GTM-Notas2024-84

Guatemala, 14 de marzo de 2024

**OBSERVACIONES A LA VERSIÓN PROVISORIA DE LA PROGRAMACIÓN DE LARGO PLAZO
2024-2025**

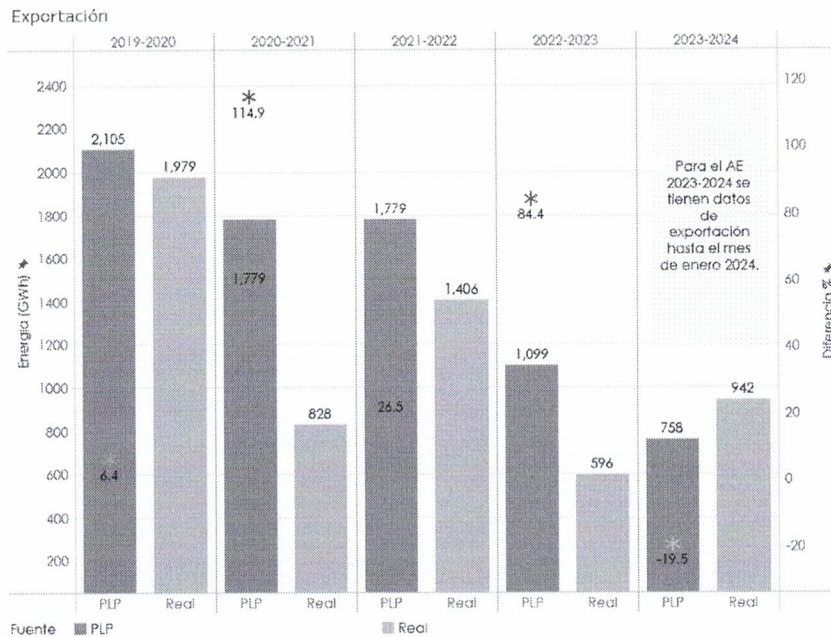
- d) Al respecto de la base de datos de E-Views remitida:
 - d.i) Consideramos importante explique paso a paso el procedimiento mediante el cual se obtuvieron los resultados presentados en la sección 6. Anexos de la PLP VP 2024-2025, asimismo, que remita la base de datos ejecutada.
